Proposition d'amendement à l'Annexe 9 du CUU

Titre :	Nouveau dessin pour le montage correct des ressorts de tare et des ressorts de charge pour les suspensions des bogies Y25 ou dérivés
Proposition de modification de : EF / détenteur / autres instances :	MERCITALIA RAIL / Sous-GT annexe 9 AFWP
Proposition de modification de :	☒ Annexe 9 ☐ annexe 11
Emetteur :	Francesco Garrisi – Mercitalia Rail
Lieu, date :	Florence, 07.01.2021
Description succincte :	Nouveau dessin, code 2.5

Annexe C - Ressorts en hélice - Standardisation

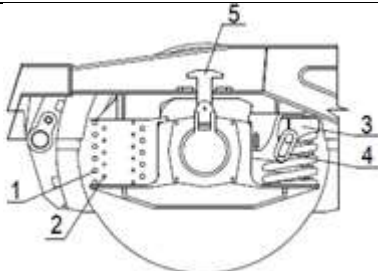
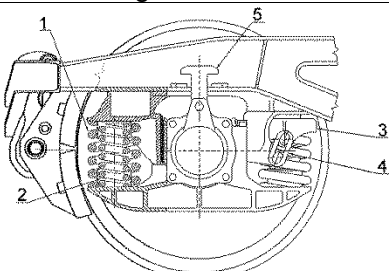
1.3. Anomalie / Description du problème
Dans le CUU, Annexe 9, Appendice 1, il n'y a pas de code d'avarie pour le montage incorrect des ressorts et pour la gestion de la non-conformité de la suspension des bogies Y25. Il faut illustrer plus clairement que les deux ressorts doivent être montés dans le sens opposé des bobines. En cas d'anomalie, le personnel peut attribuer le code générique 2.5 De plus, le code 2.5.2.1 : Ressort de charge déplacé ou cassé sur wagon vide est pourvu du modèle d'étiquette K avec classe de défaut : 3 tandis que généralement les défauts qui correspondent au modèle d'étiquette K se voient attribuer la classe de défaut 4.

1.4. S'agit-il d'une règle reconnue de la technique* (par ex. DIN, EN)?
☐ non ☒ oui, à savoir : Fiche UIC 517 , Annexe C

Dessin actuel		Nouveau design

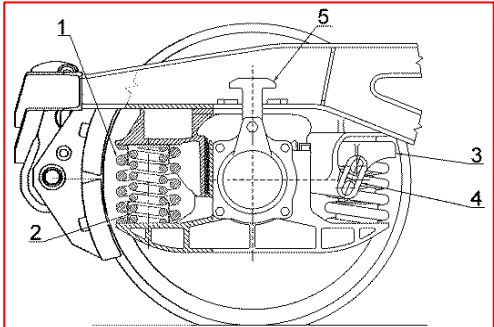
Il est nécessaire d'introduire dans l'Annexe 9, Appendice 1, code 2.5 un dessin qui montre plus clairement que les deux ressorts doivent être montés dans le sens opposé des bobines.

Par ailleurs, il convient d'adapter la classe de défaut du code 2.5.2.1 en lui donnant la valeur 4

Organes	Codes	Anomalies/Critères/Indices	Suites à donner	Classes de défaut
Suspension des bogies Y25 ou dérivés	2.5	 1 Ressort de tare* 2 Ressort de charge* 3 Chapeau de ressort 4 Anneau d'amortisseur 5 Té de relevage *Sens d'enroulement opposé		
	2.5.1	Ressort de tare fissuré ou cassé	Retrait	5
	2.5.2	Ressort de charge déplacé ou cassé		
	2.5.2.1	- sur wagon vide	K	4 3
	2.5.2.2	- sur wagon chargé • défaut d'horizontalité de la boîte à oreilles	Retrait	5
